改善箇所説明図

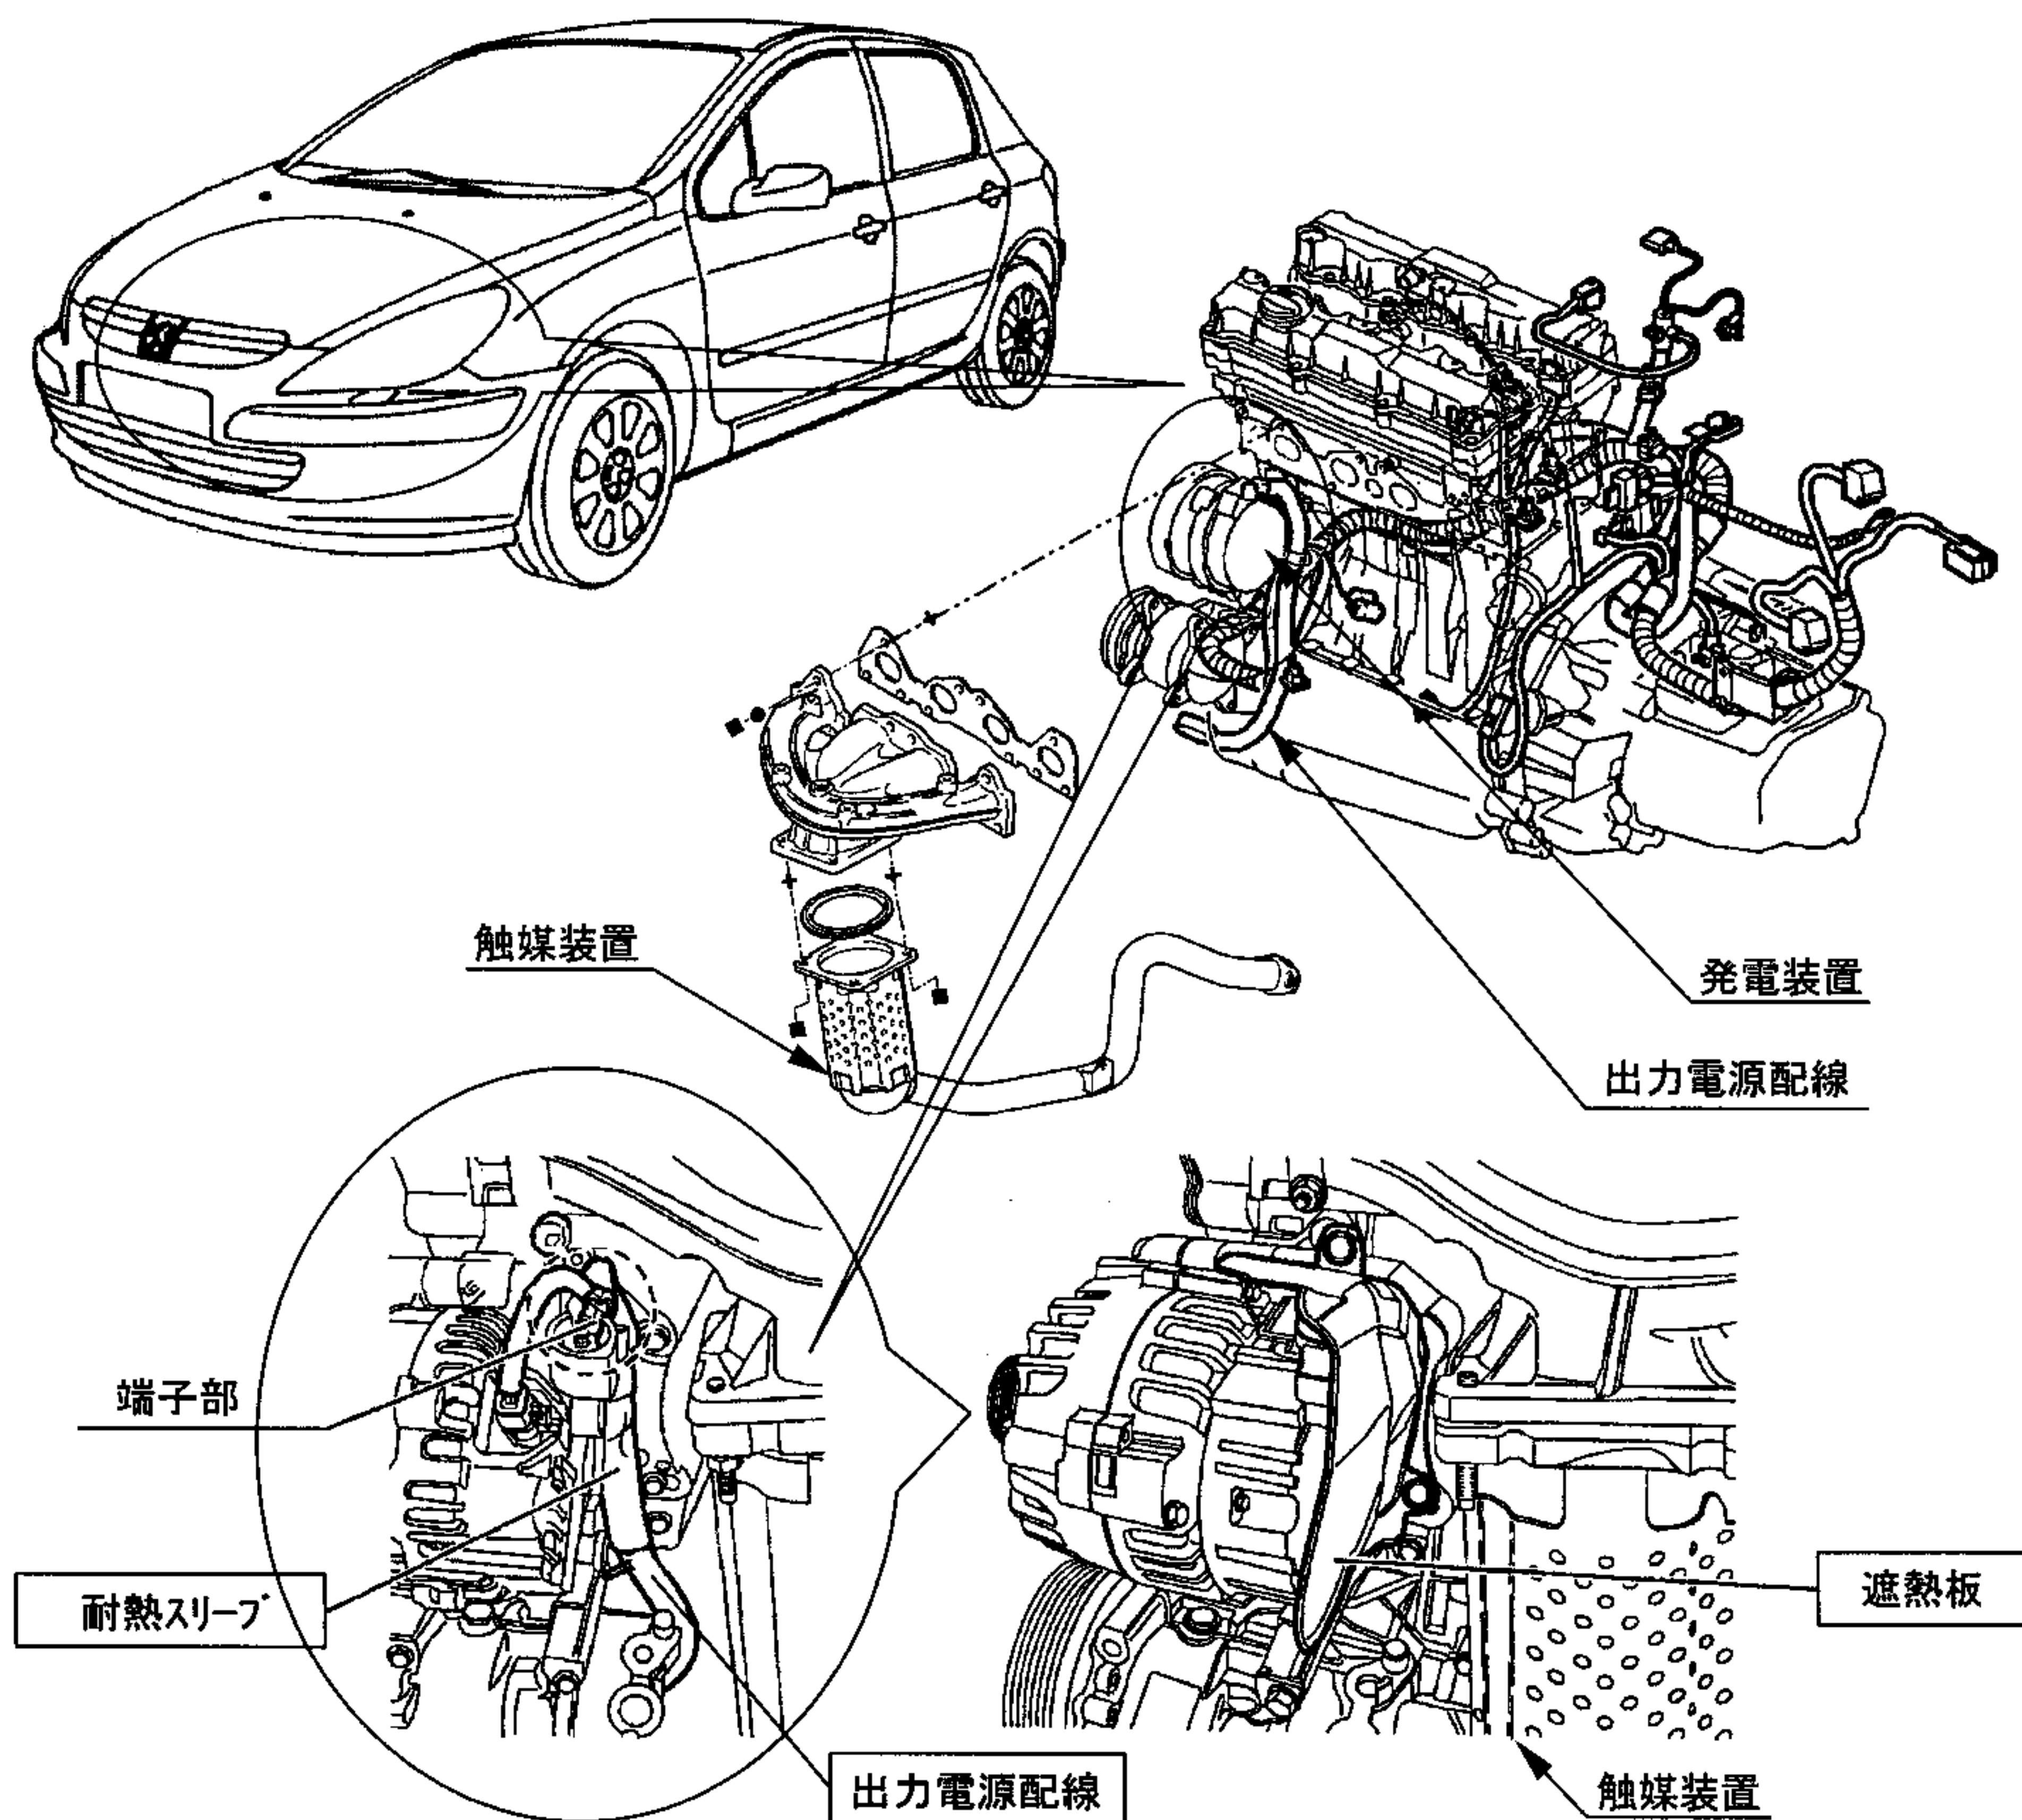
不具合発生箇所

電気装置において、発電機の出力電源配線の耐熱措置が不適切なため、そのままの状態で使用を続けると、触媒装置からの輻射熱により当該配線の被膜が溶損することがあり、最悪の場合、露出した出力電源線が発電機等に接触して短絡し、火花が発生して車両火災に至るおそれがある。

全車両、当該配線を点検し、損傷のあるものは新品と交換する。

全車両、当該配線に耐熱スリーブを追加するとともに配線保護の遮熱板を追加する。

当該配線保護の遮熱板が装着済みであることによって識別する。
